VYSVĚTLENÍ ZADÁVACÍ DOKUMENTACE Č. 2

Název veřejné zakázky:	Generální rekonstrukce TG1
Druh řízení:	Otevřené řízení
Druh zakázky:	Dodávky
Režim veřejné zakázky:	Nadlimitní sektorová zakázka
Zadavatel:	TAMERO INVEST s.r.o.
Sídlo zadavatele:	O. Wichterleho 810, 278 01 Kralupy nad Vltavou, Česká republika
IČ:	24781452

V Kralupech dne 16.10.2025

Závislost výstupní teploty páry z turbíny t_2

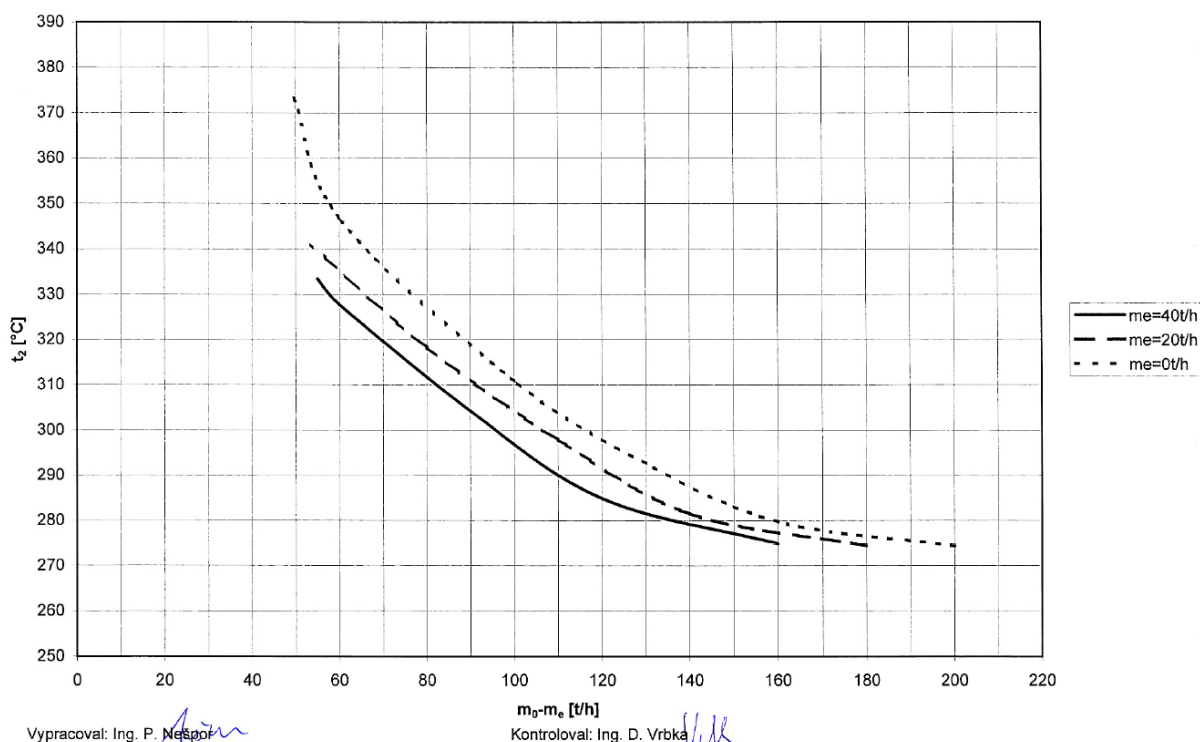
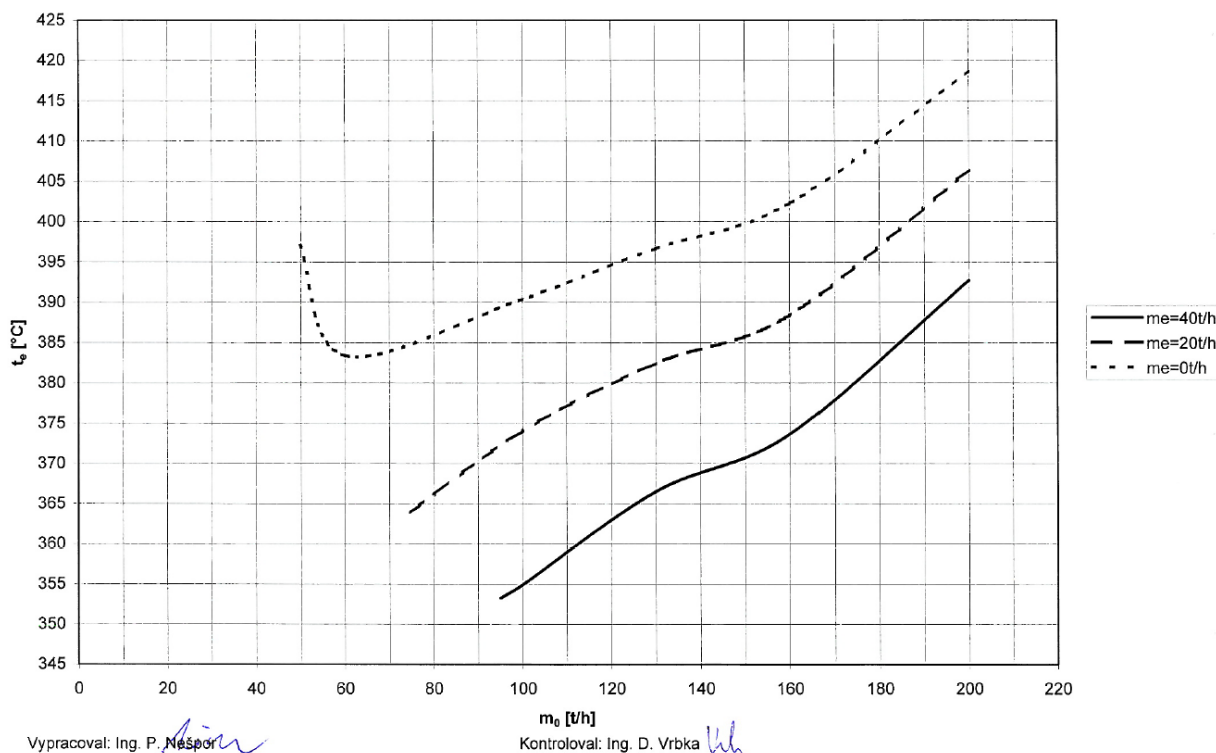
Pro nacenění izolace bych potřeboval teplotní spádový graf od turbíny.“

Budeme-li vycházet z najíždění TG, kdyby měl být nejmenší teplotní rozdíl mezi vstupem a výstupem, tak to vychází následovně – teplota na vstupu 520°C a na výstupu cca 400°C. Při max. výkonu by měla být teplota na výstupu cca 265°C. Těleso turbíny se izoluje stejně, a to na teplotu vstupní páry.
